BULLETIN: 29011

Bruit sourd venant de sous le véhicule

Dodge Dakota et Durango 1997-2004;
Jeep Wrangler 2000-2006

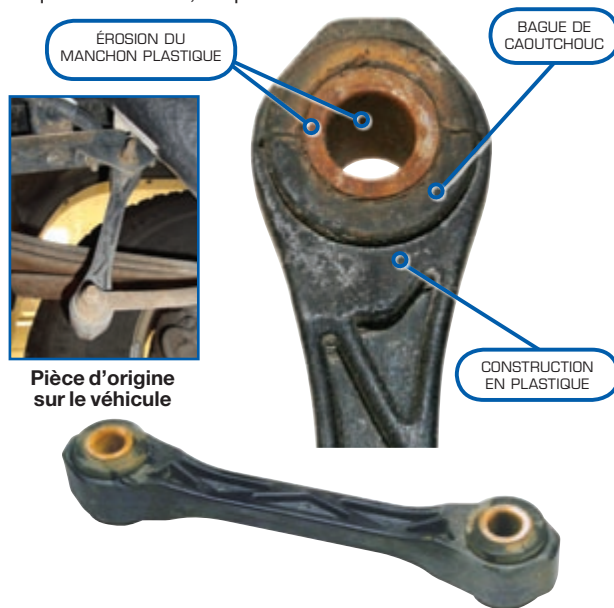
En passant sur des bosses et de la tôle ondulée, les conducteurs des Jeep Wranglers, Dodge Dakotas et Dodge Durangos peuvent expérimenter des bruits sourds et/ou des claquements venant de sous l'arrière du véhicule. La cause en est une déficience de la liaison de barre stabilisatrice arrière. La pièce d'origine du constructeur est prédisposée à poser des problèmes sur ces véhicules, en particulier sous les climats nordiques où il y a plus de sel, poussière et salissures de routes. Ces contaminants peuvent pénétrer la bague et éroder le manchon en plastique, causant son élongation et son manque d'adhérence, ce qui crée le bruit.

Liaison de barre stabilisatrice MOOG® K80244

La liaison de barre stabilisatrice MOOG K80244 a été conçue pour une installation facile et une longue durée de service.

- Conception entièrement métallique traitée au phosphate améliorant solidité et durabilité.
- Bagues thermoplastiques réduisant le bruit, en ajoutant plus de résistance que les bagues caoutchouc traditionnelles à usure, sel, saletés de la route et huiles. De plus elles ont moins tendance à se fendre.
